Comisión Nacional
de Hidrocarburos

Opinión Técnica respecto de la modificación del Anexo 1 del Título de la Asignación AE-0006-8M-Amoca-Yaxché-04.

Diciembre, 2022

Figura 2. Polígonos de área de devolución y propuesta de reducción de la Asignación. (Fuente: Comisión con la información del Asignatario).

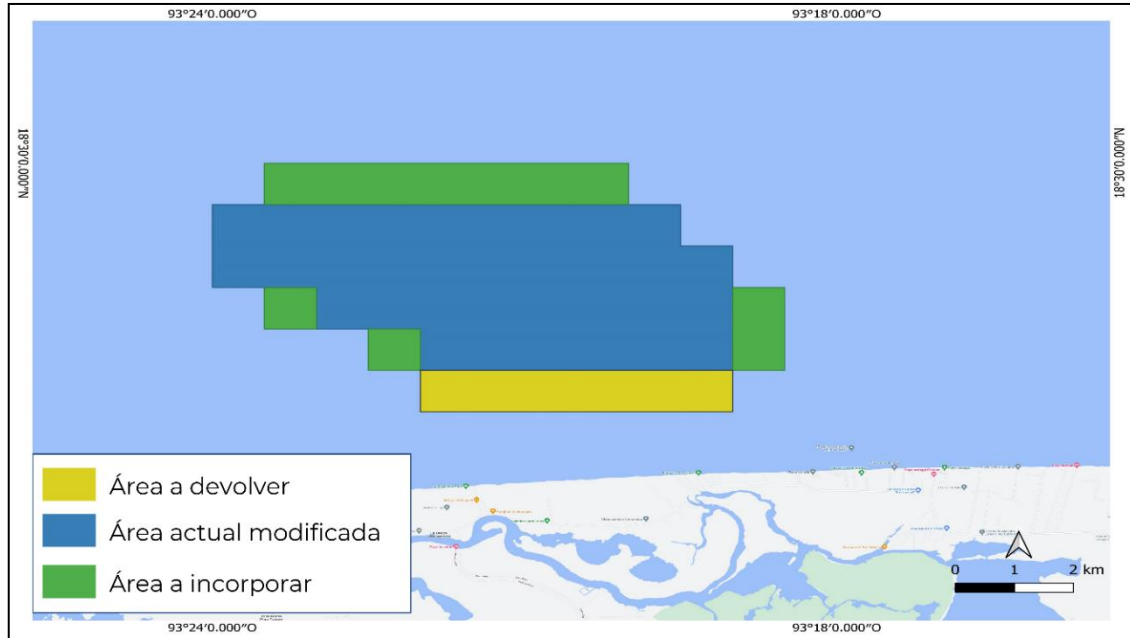
La Asignación AE-0006-8M-Amoca-Yaxché-04 comprende una superficie de 31.56 km², la propuesta en general consiste en una reconfiguración del polígono del área, pasando a un área resultante de 35.60 km². En lo que respecta al área propuesta de reducción, se puede observar corresponde a localización estructural más baja en comparación con las zonas en las que se tiene el actual desarrollo del yacimiento, por lo que dicha área de devolución estructuralmente y de acuerdo con la información presentada, no es de interés para la extracción de hidrocarburos.

Figura 17. Trayectoria real de los pozos Mulach-2DES y Mulach-2REE. (Fuente: Comisión con información del Asignatario).

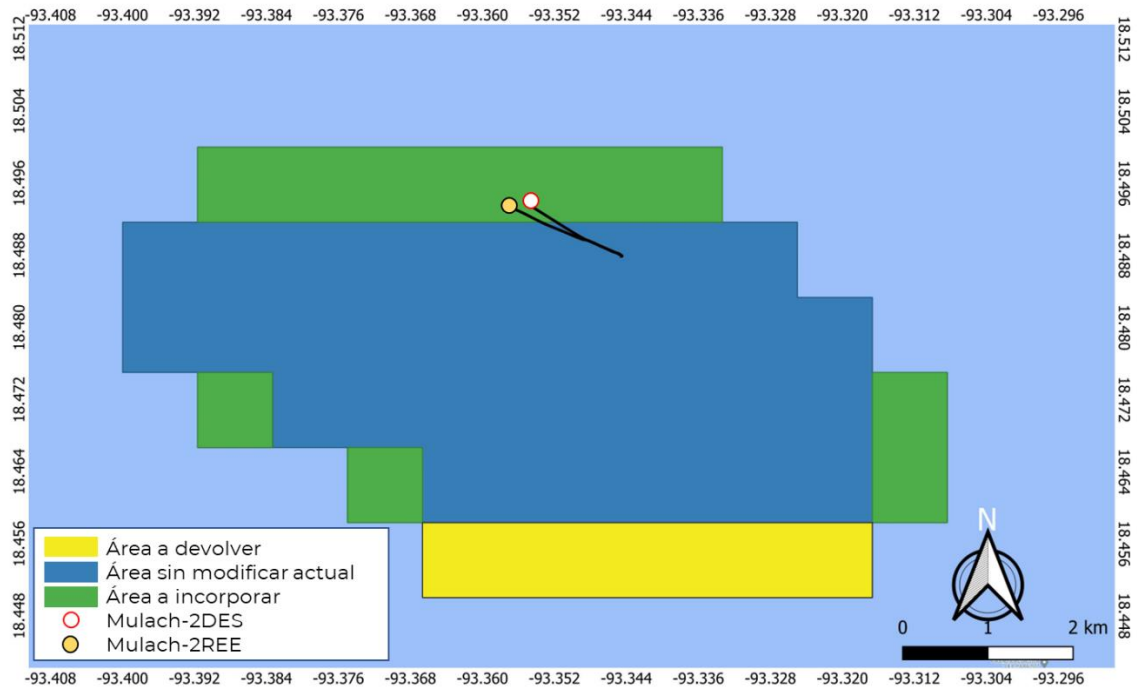
El 21 de diciembre de 2021 con el escrito PEP-DG-SAPEP-GCR-3149-2021, el Asignatario dio aviso al cambio operativo del pozo Mulach-2DES, derivado de los resultados de la toma de información durante la Construcción del pozo en mención, una baja movilidad de los fluidos a producir, llevo a realizarse cambios en la ejecución de este, el cual consistió en realizar un side track para la reubicación del pozo y dar continuidad operativa, explotando el yacimiento MS-7.

Con el escrito PEP-DG-SAPEP-GCR-0055-2022 con fecha de ingreso de 11 de enero de 2022, el Asignatario presentó el Informe posterior a la Terminación indicando que el pozo Mulach-2DES tener una producción inicial de 7,703 barriles por día (en adelante, bpd) y de gas 209 mmpcd, lo cual indicó la presencia de hidrocarburos en la parte a anexar. Con los resultados del pozo Mulach-2DES el Asignatario manifestó que existe continuidad de cada uno de los yacimientos desde la porción Sur del Campo (zona Mulach-1EXP) hacia el Norte, incluso más allá de lo que se conoce con el pozo Mulach-2DES. Por lo que, se ve necesario extender los límites del polígono de asignación vigente, para poder continuar el desarrollo del Campo.

Figura 18. Traslape de la propuesta de reducción del polígono de la Asignación AE-0006-8M-Amoca-Yaxché-04 campo Mulach y polígono de la Asignación AE-0151-M-Uchukil. (Fuente: Comisión con la información del Asignatario).

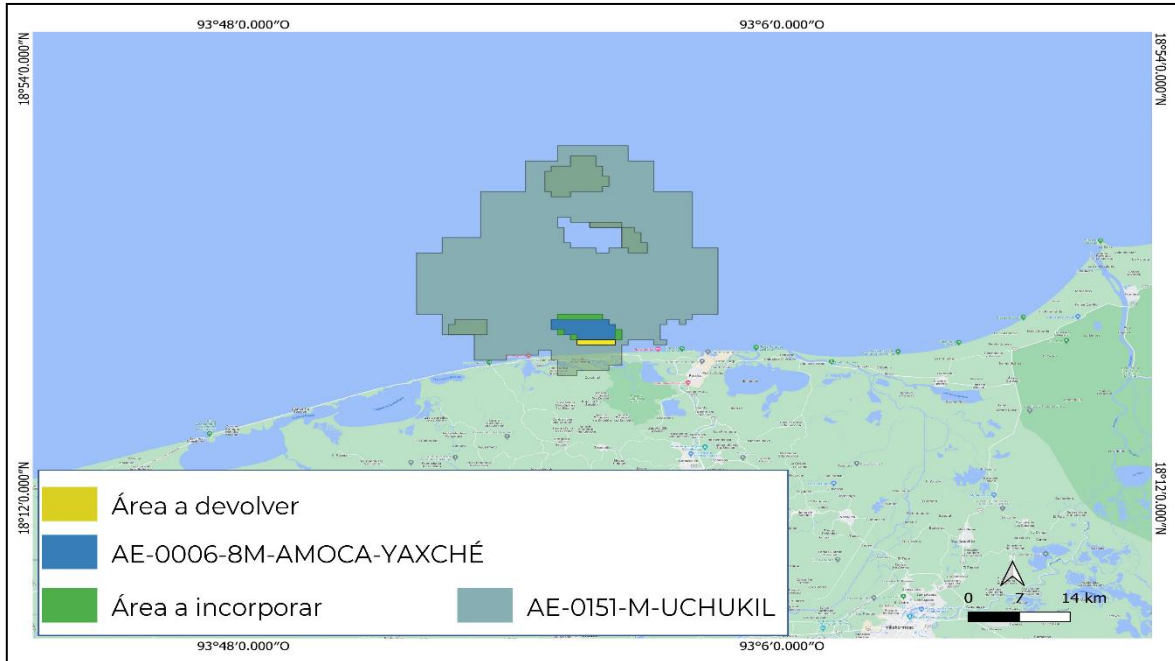
La configuración del área reducida de la Asignación de Extracción se puede observar en la Figura 18 donde se identifica que la propuesta de configuración mantiene un traslape con la Asignación AE-0151-M-Uchukil.

La Dirección General de Dictámenes de Exploración (en adelante, **DGDExp**) perteneciente a la Comisión, confirmó que mediante el escrito PEP-DG-SAPEP-GCR-3267-2022 recibido el 11 de octubre de 2022 el Asignatario presentó la Notificación de los Descubrimientos de los yacimientos MS-5, MS-6 y MS-7 asociados al campo Mulach, en este sentido, respecto de la conveniencia para que la Asignación AE-0151-M-Uchukil ceda los derechos del Mioceno Superior a favor de la Asignación AE-0006-8M-Amoca-Yaxché-04.

- Se recomienda a la Secretaría modificar el Anexo 1 del Título de Asignación AE-0006-8M-Amoca-Yaxché-04 Campo Mulach, para eliminar la restricción prevista, previo a llevar a cabo la desincorporación de los 6 bloques al sur de la Asignación, a efecto de que estos puedan formar parte de la Asignación AE-0151-M-Uchukil.

- Se recomienda a la Secretaría modificar el Anexo 1 del Título de Asignación AE-0151-M-Uchukil, para eliminar la restricción prevista, previo a llevar a cabo la desincorporación de los 11 bloques en la formación geológica de edad Mioceno Superior, a efecto de que estos puedan formar parte de la Asignación AE-0006-8M-Amoca-Yaxché-04 Campo Mulach.

Figura 19. Pozos Mulach perforados. (Fuente: Asignatario).

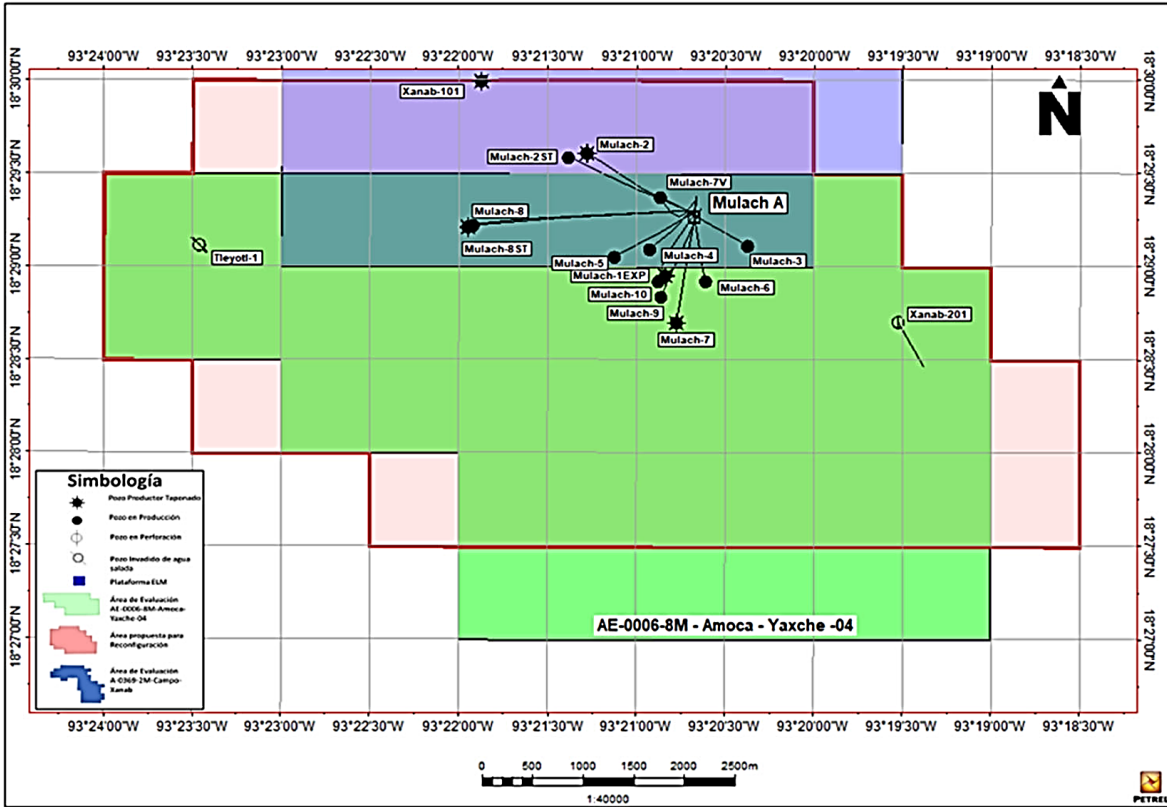
- Con la Construcción y resultados del pozo Mulach-2REE el Asignatario aseguró que existe continuidad en los yacimientos en la parte Norte del Campo.
- 10 pozos han sido perforados, 9 aportan la producción actual y 1 esta taponado, 9 pozos se ubican dentro del área propuesta y 1 pozo se encuentra en el área propuesta adicionarse en este Opinión Técnica.

Figura 20. Programación futura del pozo estratégico Mulach-14DES en el Bloque NW. (Fuente: Asignatario).

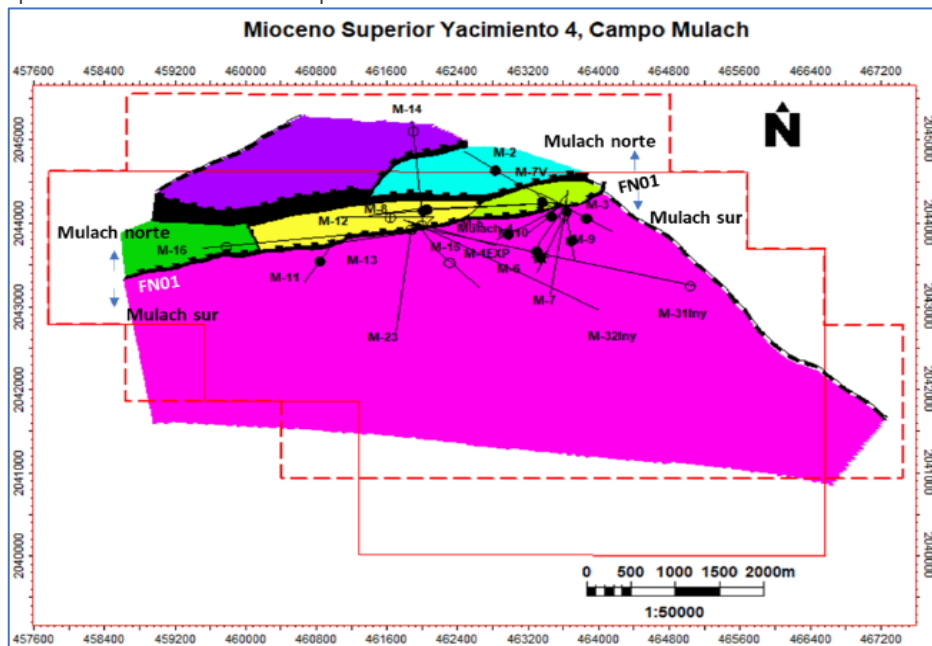
- La perforación del pozo Mulach-14 es cual es estratégico, dará certidumbre en el bloque NW y a su vez al desarrollo que se plantea incluir en la próxima Modificación del Plan de Desarrollo del Campo Mulach, en el cual se pretende incluir una plataforma Mulach-C que permitirá continuar con el desarrollo hacia la porción norte del Campo.
